**Von:** [REDACTED]  
**Gesendet:** Freitag, 14. September 2018 15:22  
**An:** Kaiser, Ulrich (MWIDE)  
**Cc:** Schumacher, Klaus-Willy (MWIDE)  
**Betreff:** Unterlagen zum Schriftwechsel mit dem BUND  
**Anlagen:** 2018-09-03 Bergbaufachliche Bewertung zum BUND.PDF

## **Bergbaufachliche Bewertung zum BUND-Schreiben**

#### Rodungen im Hambacher Wald; Ihr Schreiben vom 24. August 2018

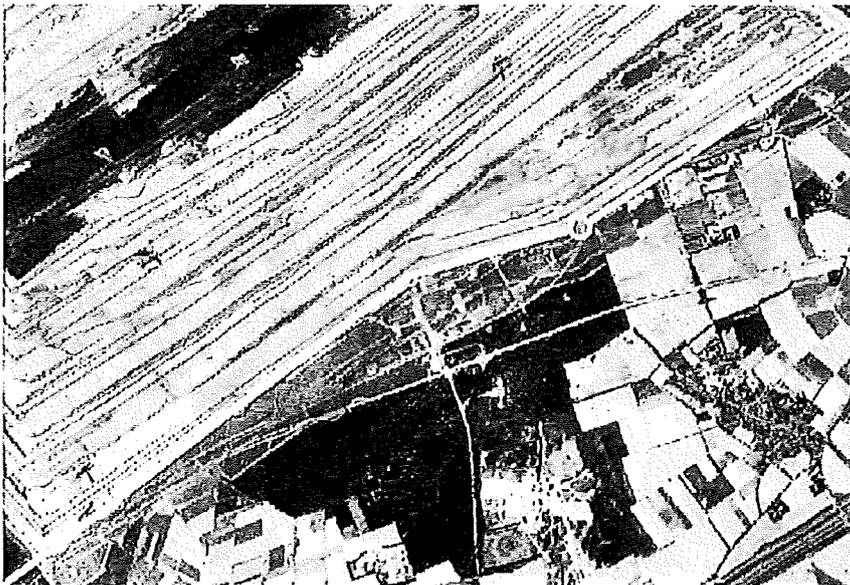
Des Weiteren wird im Schreiben ausgeführt, dass der Abstand der Oberkante der ersten Sohle nicht überall auf 300 Meter begrenzt ist.

Dass im Schreiben schräg gemessene Entfernungen (580m) verwendet werden, statt senkrecht gemessener, ist völlig verfehlt. Zudem ist die im Schreiben als „bereits 2017 gerodeter Bereich“ gekennzeichnete Fläche nicht gerodet. In diesem Bereich ist zwar im Herbst 2017 mit der Rodung begonnen worden, die Rodung wurde jedoch, anders als im Schreiben dargestellt, nicht abgeschlossen (vergleiche Luftbild unten).

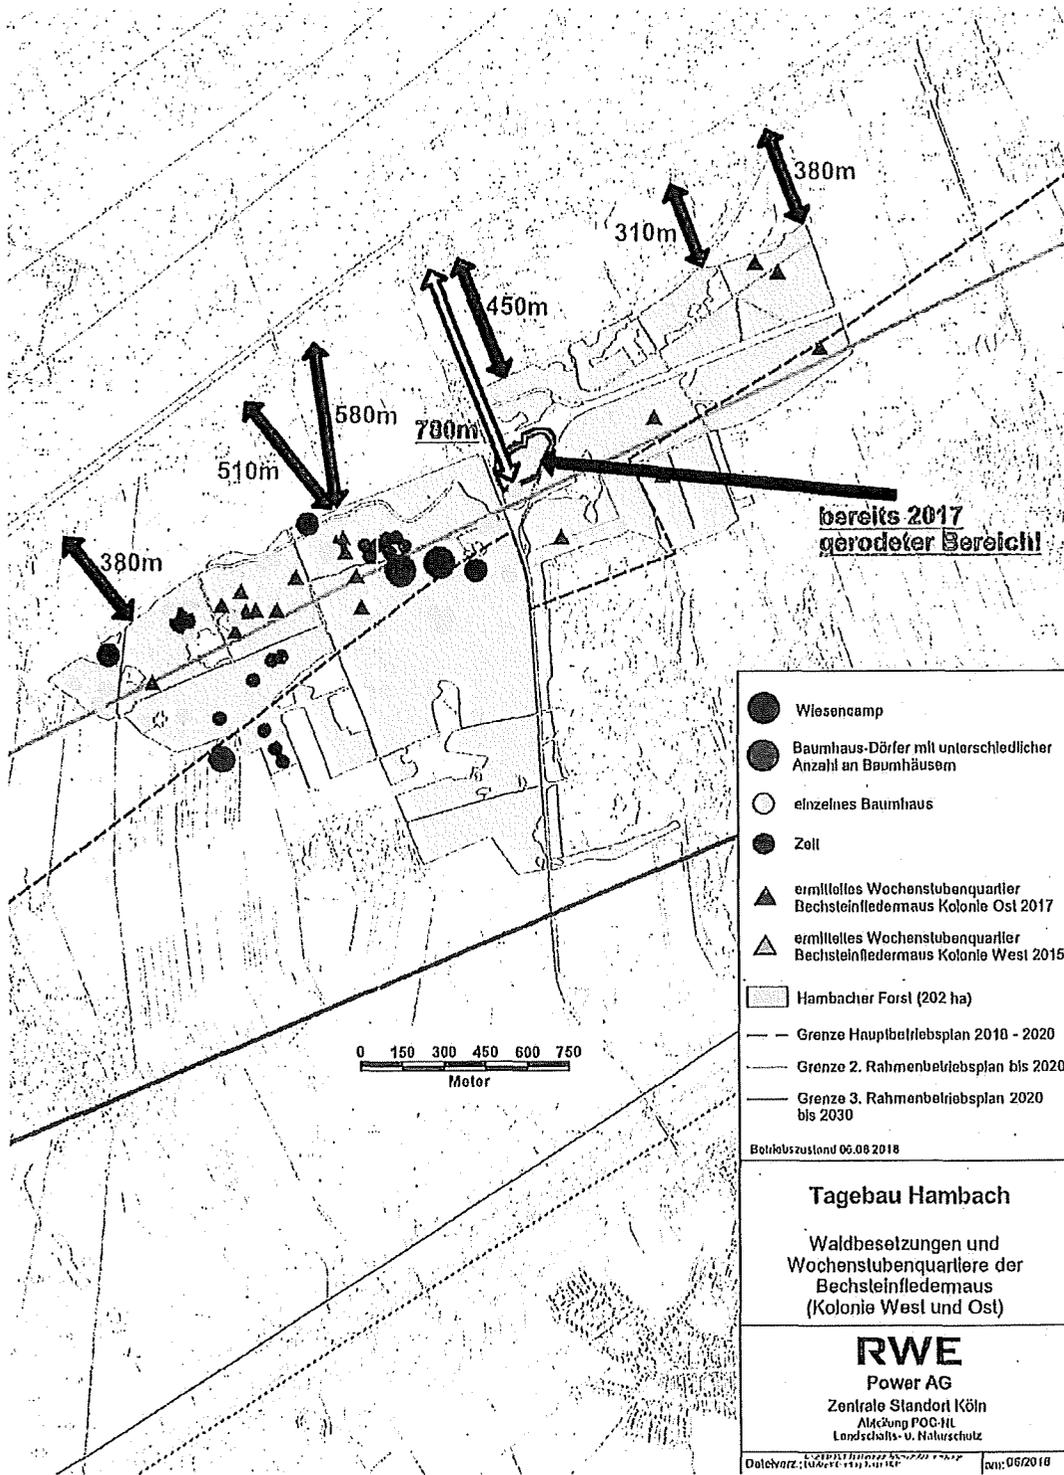
Bei der ersten Variante haben Sie noch einen zeitlichen Puffer von etwa zwei bis drei Jahren, bevor weitere Rodungen technisch erforderlich werden würden. Dies ergibt sich unmittelbar aus den zurzeit vorliegenden Abständen zwischen der Tagebaukante und dem Waldrand sowie der Fortschreibung des langjährigen Baufortschritts von rund 120 m pro Jahr und geringfügiger Optimierungen der Abbauplanungen. Zur Verdeutlichung haben wir die relevanten Abstände aus Ihren eigenen aktuellen Darstellung des Tagebaus, die Sie im Juni 2018 an das Verwaltungsgericht Köln gesandt haben, in Ihre Karte eingezeichnet:

Über den weitaus größten Bereich des Waldes betragen die Abstände 380 m bis 580 m, entsprechend 3 bis 5 Jahren Tagebaufortschritt. Lediglich an einer kleiner Ausbuchtung des Waldes, der Sie auch noch eine Ausbuchtung des Tagebaues entgegengearbeitet haben, liegt der Abstand nur bei 310m. An dieser Stelle haben Sie jedoch inzwischen eine ungewöhnlich breite oberste Sohle erzeugt, die noch auf den unteren Sohlen durchgearbeitet werden muss. So haben Sie auch dort selbst nach Ihren eigenen Zahlen ausreichend Spielraum. Von diesen von Ihnen gemeldeten Abständen konnten wir uns am 27.08.2018 durch eigene Laserentfernungsmessungen stichpunktartig überzeugen. Eine Rodung in der kommenden Rodungsperiode ist somit nicht nur nicht erforderlich, sondern wäre aufgrund des viel zu frühzeitigen Eingriffs auch rechtlich unzulässig. Das gilt erst recht für den gesondert markierten weitesten Rodungsfortschritt aus 2017. Dort haben Sie bereits knapp 800 m Rodungsvorsprung vor der Tagebaukante erreicht! Die der Presse zu entnehmenden weiteren rund 100ha Wald, die Sie in ab dem 01.10.2018 roden lassen wollen, entsprechen etwa dem Bereich bis zur Grenze des 2. Hauptbetriebsplans, der von Ihnen durch die rote Linie in der Karte dargestellt wird. Diese Linie ist für jeden Menschen offensichtlich nachvollziehbar rund 600 bis 900 m von der Tagebaukante entfernt, d.h. fünf bis siebeneinhalb Jahre. Bei dieser Sachlage könnten wir es nur als verantwortungslos bezeichnen, falls RWE die Konflikte im und um den Wald jetzt weiter anheizen würde.

Das ist auch notwendig: Im Gegensatz zu den nachfolgenden Sohlen ist hier eine größere Sohlenbreite erforderlich, da auf der 1. Sohle zwei Großgeräte und Förderwege betrieben werden müssen. Zudem ist die Aufweitung im Nordosten insbesondere in der vorlaufenden Entwässerung der 2. Sohle begründet.

Die größere Sohlenbreite liegt darüber hinaus überwiegend nördöstlich des Hambacher Forsts (siehe Abbildung ab der Markierung Richtung Nordosten).

**Die Darstellung der Abbaukante der 1. Sohle (weiße Linie) zeigt sehr deutlich, dass der Tagebau im Bereich des Hambacher Forsts weniger weit fortgeschritten ist. Auch dies verdeutlicht, dass keine Reserven vorhanden sind: Die 1. Sohle muss weiterbetrieben werden.**
